## **LICITACIÓN ABREVIADA N° 19128/2021**

### **CONSTRUCCION DE SALA VELATORIA EN CUCHILLA DE GUAVIYU ACLARACION N°2**

**LICITACIÓN ABREVIADA N° 19128/2021**  
**CONSTRUCCION DE SALA VELATORIA EN CUCHILLA DE GUAVIYU**  
**RESPUESTAS A CONSULTAS**

**19**

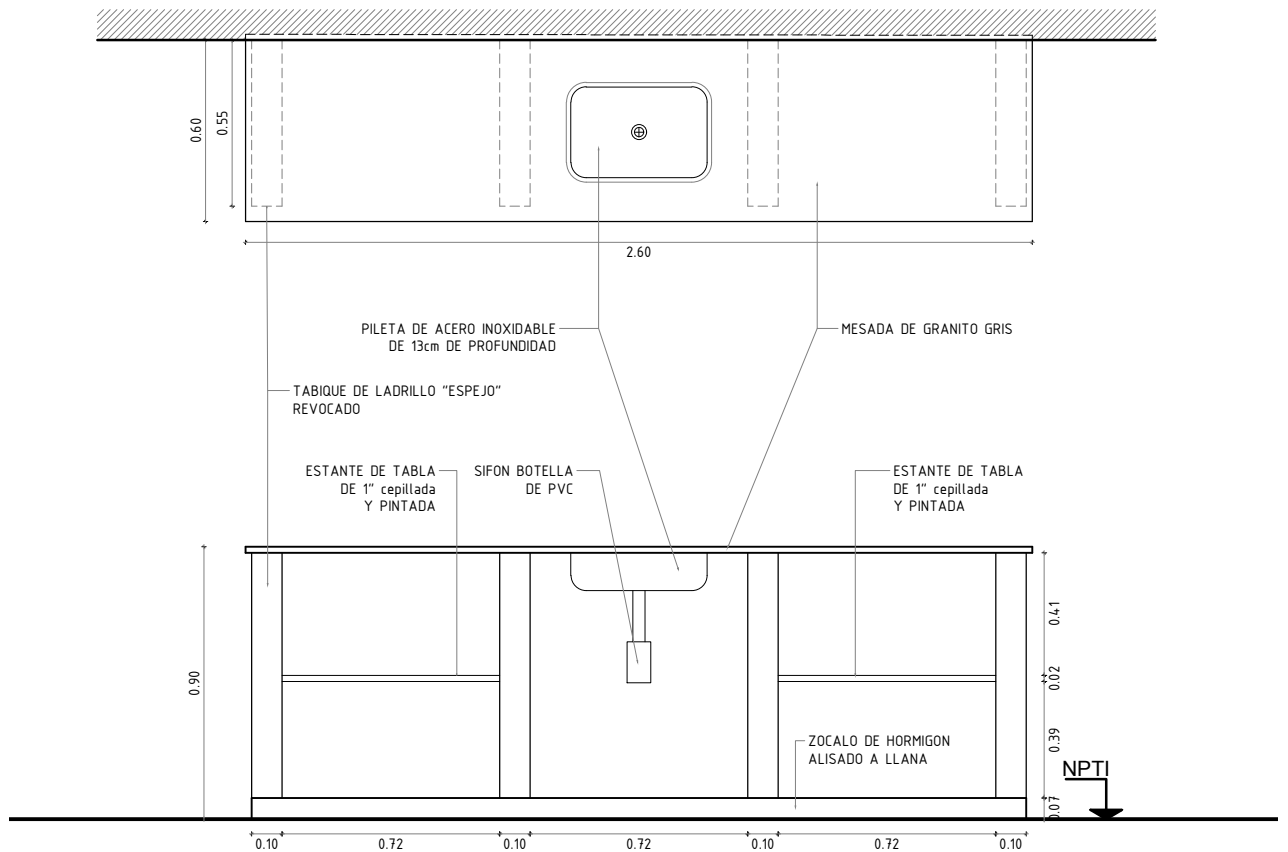
Se adjunta planilla de aberturas a incorporar a la licitacion de la Sala Velatoria de Cuchilla de Guaviyu

T I P O	CANTIDAD	1	ESCALA	1/25	OBSERVACIONES:	TODAS LAS MEDIDAS DEBERÁN SER RECTIFICADAS EN OBRA.
<b>G1</b>	UBICACION	KITCHENETTE	N.P.T.I. NIVEL DE PISO TERMINADO INTERIOR

MARCO	TIPO CAJON DE 2" DE ESPESOR
HOJAS	BASTIDOR ENCHAPADO CON COMPENSADO DE 2MM Y CUBRECANTOS DE 1CM EN LAS 4 CARAS DE CADA HOJA
VIDRIOS	----
CONTRAVIDRIO	----
TERMINACIONES	PROTECTOR TRANSPARENTE 3 MANOS
ACCESORIOS	POMELAS DE BRONCE (3 POR HOJA), POMO CON BOTON Y LLAVIN, FALLEBA DE BRONCE
